原子力規制委員会 東通原子力発電所敷地内破砕帯に関する有識者会合

「東通原子力発電所の敷地内破砕帯の評価について(案)」
の論点に対する当社見解について

平成25年5月17日
東北電力株式会社

F-3断層

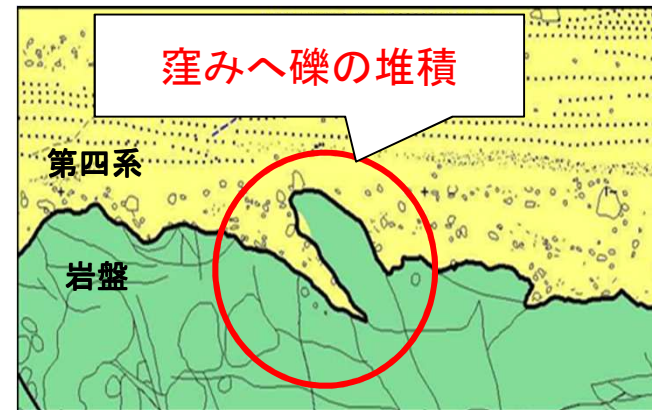
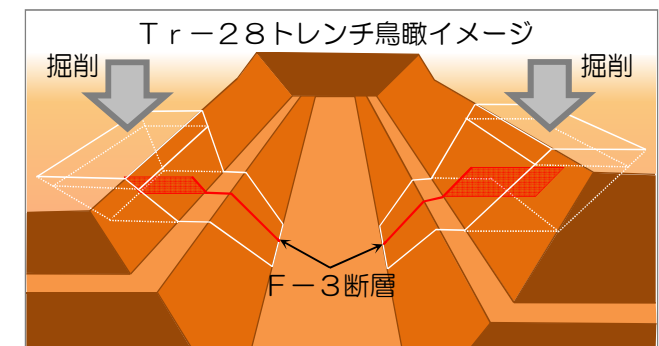
- 礫の落ち込みは侵食・堆積作用によるもの
- 横ずれ断層の特徴である花卉構造(フラーストラクチャ)は認められない

- ・有識者が横ずれの根拠と指摘している、典型的な礫の落ち込みとは異なっており、厳密にはフラーストラクチャも認められない
- ・横ずれの存否は活断層の存否を検討するうえで重要であり綿密な調査が必要

- ・横ずれ断層の特徴の有無を確認するため、F-3断層の水平掘削面調査を実施中
- ・断層破碎部で採取する試料の詳細分析(CTスキャンなど)による破碎部の組織構造・形成年代等を分析予定

○地形の隆起

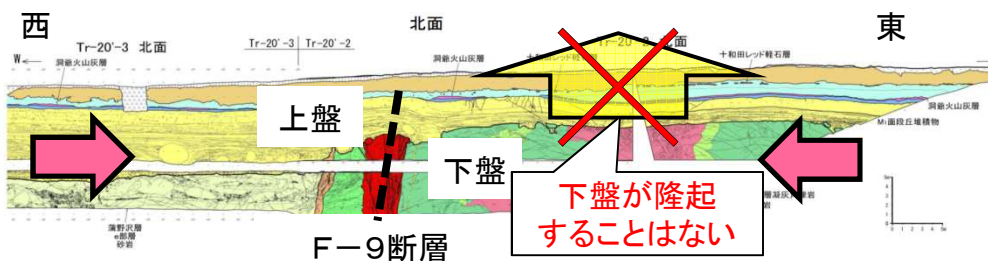
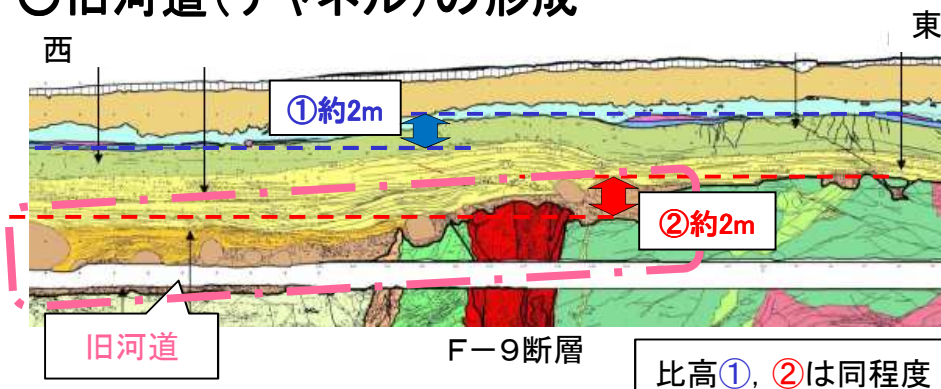
- F-9断層が逆断層として活動した場合、上盤と下盤の関係から東側(下盤)が隆起することはない
- F-9断層西側の凹状地形は、旧河道(チャネル)によって侵食、形成されたものであり、凹部の充填堆積物を踏まえると、比高は同程度であり、累積性は認められない

- ・F-9断層東側の高まりは断層活動によって形成されたものではない
- ・旧河道による侵食作用によって凹状地形が形成されたと合理的に説明できる

- ・変動地形と断層との関連性に係る地質調査として、トレンチ調査等を実施中
- ・F-9断層東側の高まりの成因や累積性について検討を行う

②第四系変状の連続性

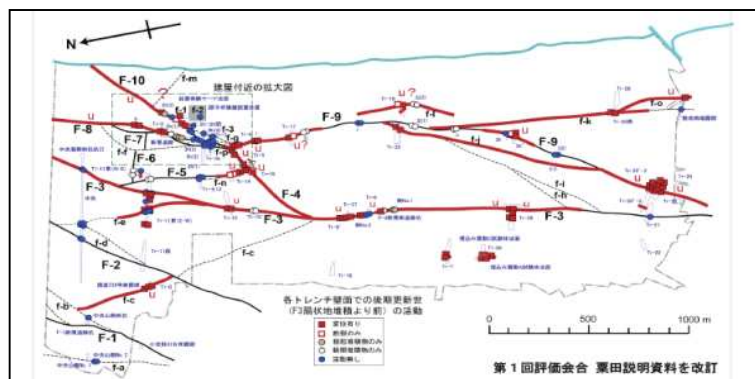
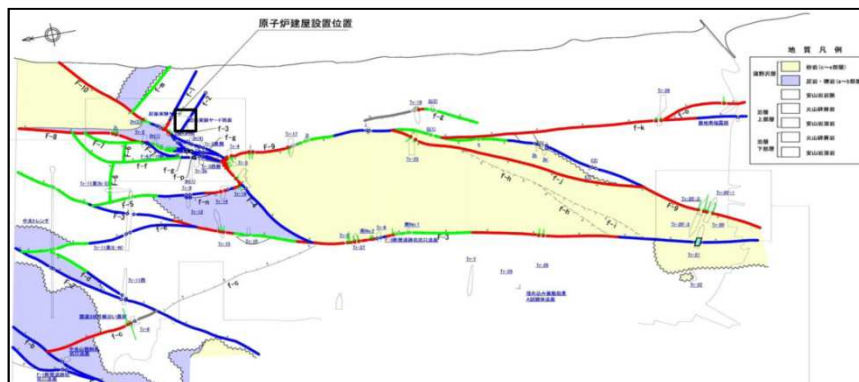
変位・変形が見られるものに加え、変位・変形が見えなくても、類推、可能性をもって、変状の分布を整理・検討

第四系変状は少なくとも約5km
系統的に連続している

第四系変状は活断層と関連

過去の膨大な地質調査のデータ
(トレンチ観察結果等)に基づき、
変状の分布を整理・検討

第四系変状の分布は、局所的・
限定的であり系統的な連続性なし

③第四系変状の成因

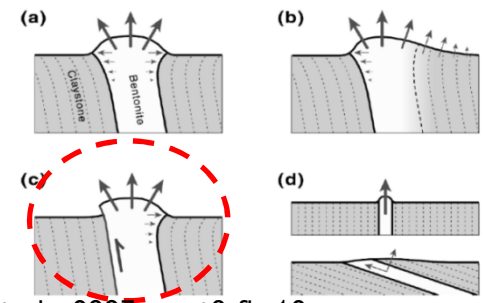
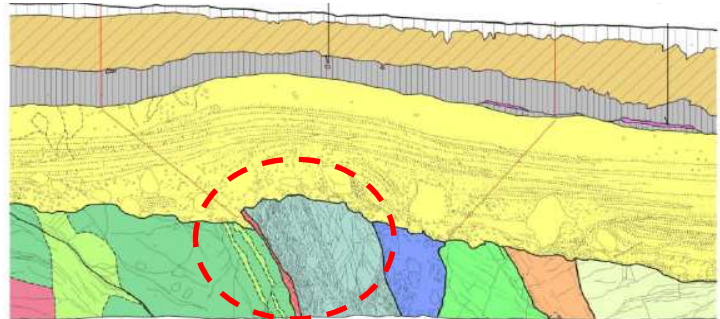
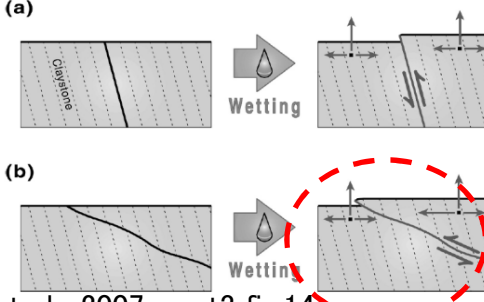
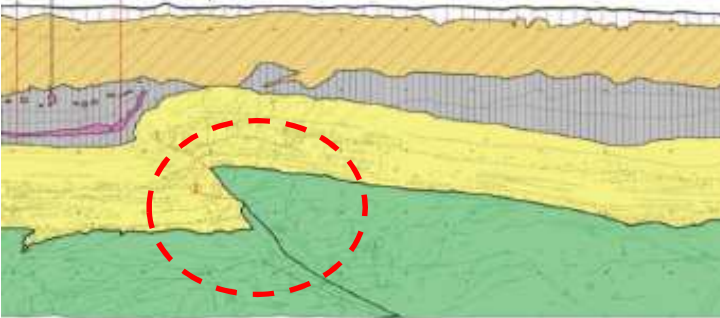
- 第四系変状と類似な特徴を有する海外事例として、膨張性を有する鉱物を含んだ地盤の変状などを確認(例えば、米国コロラド州デムバー、Heaving Bedrock (Noe、1997))

吸水膨張する事実(試験片実験)と海水準変化・環境変化と地形形成・風化作用を考えると合理的に説明可能

海外類似事例である米国コロラド州デムバーの地質の条件等を整理し、東通への適用性を検討中

○建屋周辺の状況

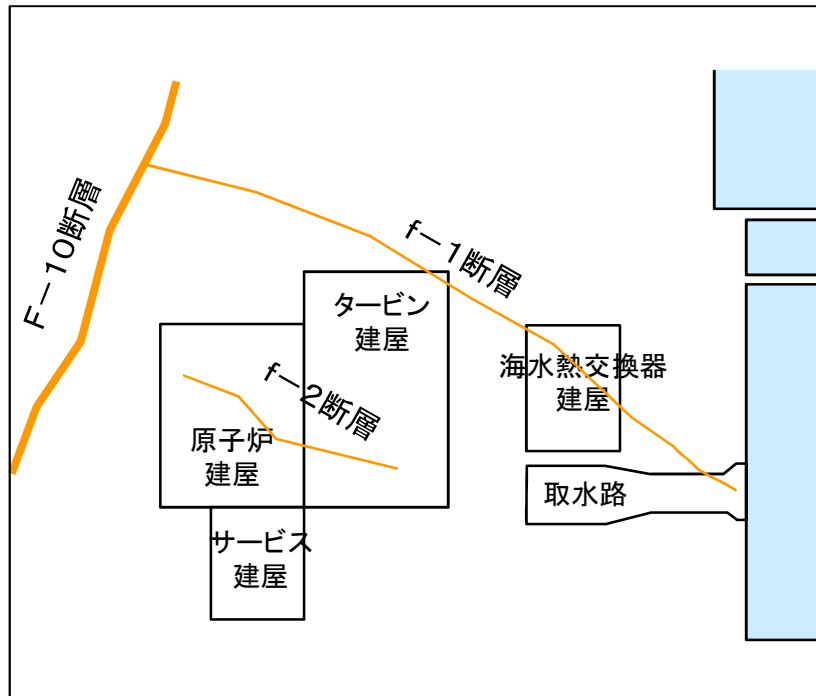
➤ 過去に実施した地質調査結果から耐震設計上考慮すべき活断層ではない

データ拡充のため、f-1断層の追加地質調査を実施する。
なお、f-2断層については、既存のデータ(詳細スケッチ等)
)により活動性がないことが判断可能

f-1断層

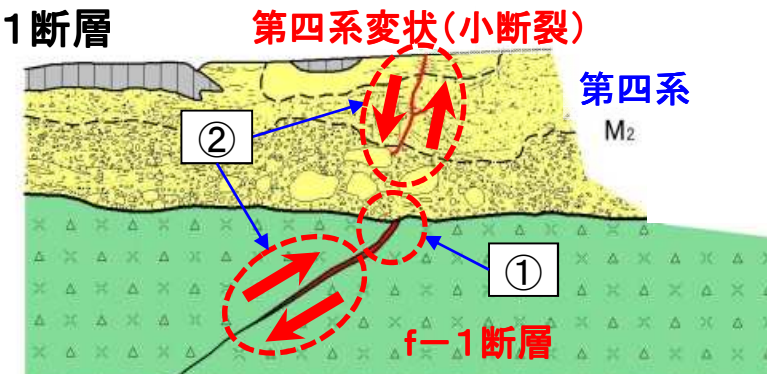
- ①岩盤上部に段差が認められない
- ②第四系変状(小断裂)とf-1断層の変位方向が逆であり、関連性がない

f-2断層

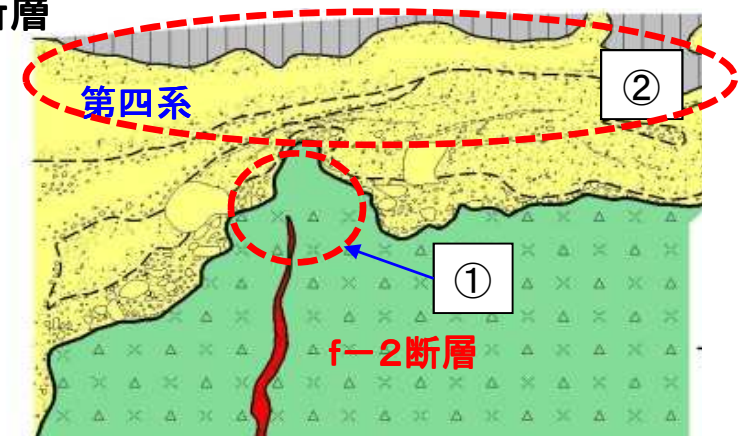
- ①岩盤内部で消滅している
- ②第四系に変位、変形を及ぼしていない
